Een nieuwe ratio voor de randweg Heeg?

WD 2007-2

Wetenschapswinkel Economie & Bedrijfskunde RUG

Opdrachtgever: Stichting Van Ommenpolder

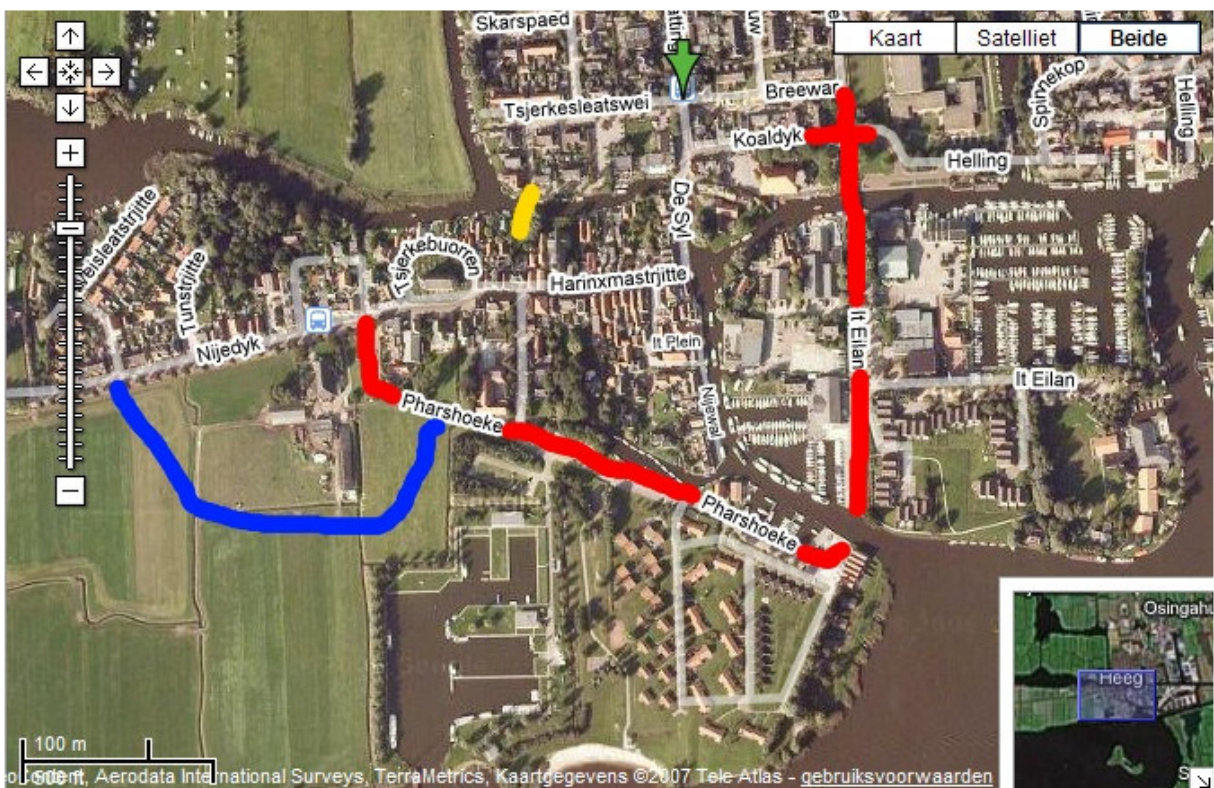
De vraag is echter of voor het realiseren van de maatschappelijk belangrijke plannen de voorgestelde Randweg de enige oplossing is, of dat er ook oplossingen zijn die de EHS niet aantasten. Het is hier dat de plannen volledig tekort schieten. Dat er geen alternatief is, is tot op heden niet aangetoond. De keuze voor de randweg als beste of enig mogelijke oplossing is nog steeds slecht onderbouwd. Minstens zo belangrijk (ons inziens) is dat ze economisch weinig optimaal lijkt.

In een eerdere notitie is reeds gewezen op de mogelijkheid van een korte rondweg door het centrum (zie kaart: de gele route). Naar verluid (info Stichting van Ommenpolder) voorziet de gemeente dan problemen met een Rijksmonument, dat gesloopt zou moeten worden. Dat zou uiteraard jammer zijn, maar aantasten van de EHS is ook jammer. Zeker voor het water en natuurminnende publiek wat Heeg aantrekkelijk vindt. Wellicht is er met de nodige creativiteit en inzet toch een korte rondweg variant mogelijk.

Waarom zou een beter alternatief voor de randweg dan niet via de Pharshoeke – met een nieuwe ophaalbrug – over It Eilân kunnen lopen? Door de herstructurering op beide oevers kan zo'n weg in vele varianten ingepast worden (zie kaart: de rode route). Eenrichting zou zeker kunnen maar wellicht ook wel tweerichting. Hiermee houdt men het dorp heel compact – wat belangrijk is voor een levendig centrum –, terwijl langs de weg oude economische activiteiten zullen worden versterkt en nieuwe gemakkelijker tot bloei kunnen komen.

Men kan eventueel de weg ook wat eerder laten beginnen vanaf de Nijedyk (de blauwe route op de kaart), dwars door het nieuw voor woningbouw te ontwikkelen gebied.

De genoemde alternatieven zijn daarnaast redelijk omdat ze nooit duurder kunnen zijn dan de huidige plannen: voor een deel kan gebruik gemaakt worden van bestaande infrastructuur en er is slechts één nieuwe brug nodig.
